OBJET PC 015 222 21 A0004 & PC 015 082 21 A0013 – Centrale agrivoltaïque Communes de JUNHAC & SANSAC-VEINAZES (15)

Objet : Avis sur le projet de centrale photovoltaïque au sol sur les communes de Junhac et Sansac Veinazes

Objet : Communes de Junhac et Sansac-Veinazès
Dossier permis de construire : construction d'une centrale agri-solaire photovoltaïque
Réf. : Votre courrier du 17 octobre 2024
P.J. : Plan de masse

Projet de centrale solaire - Commune de Junhac (15)

Plan de masse

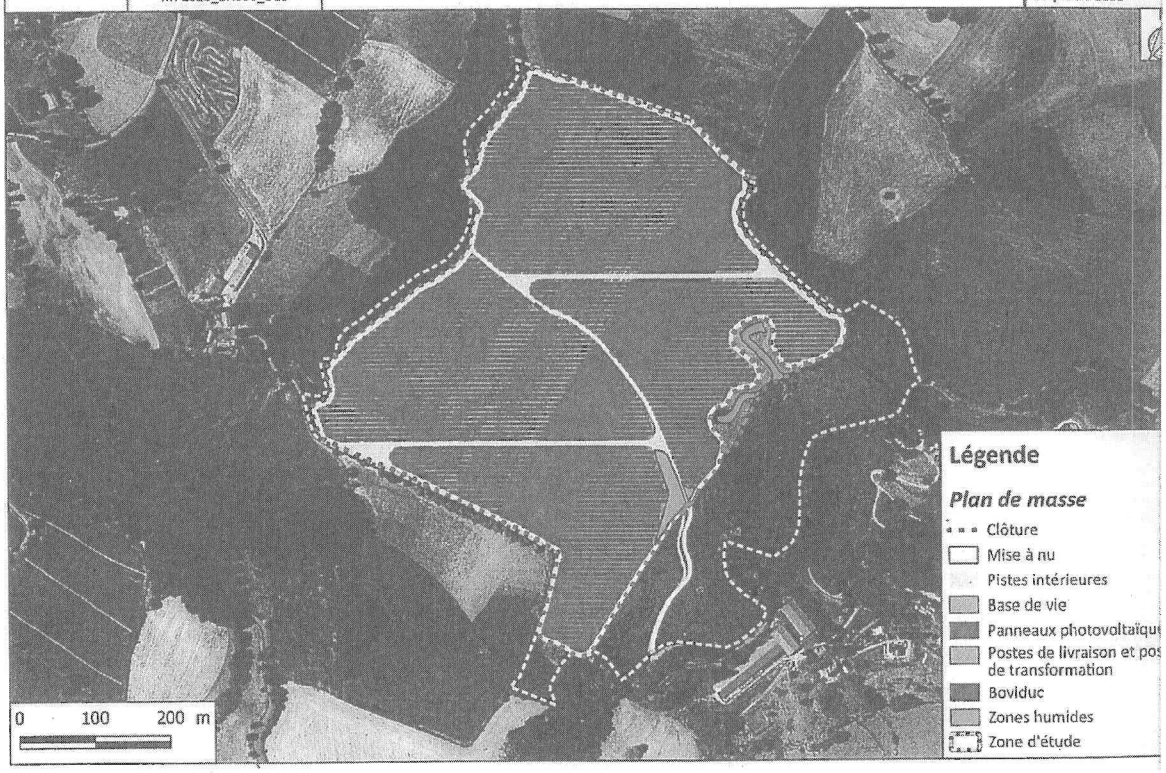
Le point d'eau située au Nord du site (mare) est validé comme P.E.N.A. sous réserve de :

S'assurer d'un volume d'eau minimal permanent de 60m^3,

Aménager un point d'aspiration au niveau du P.E.N.A., accessible, signalé et utilisable en toute saison par les engins des services de secours, doté :

- D'une aire d'aspiration de 4m x 8m permettant la mise en œuvre d'un engin pompe de type poids lourd,
- D'une résistance au poinçonnement permettant la mise en station d'un engin de type poids lourd,
- D'une pente de 2% afin d'évacuer les eaux de ruissellement, mais limitée à 7% pour des raisons de sécurité (gel, boue…),
- D'une buttée mécanique au sol ou d'un talus pour éviter la chute accidentelle de l'engin dans le plan d'eau,

L'aire d'aspiration doit être reliée à la piste périphérique par une voie permettant, sans manœuvre, la mise en station d'un engin incendie perpendiculairement ou parallèlement au point d'eau.
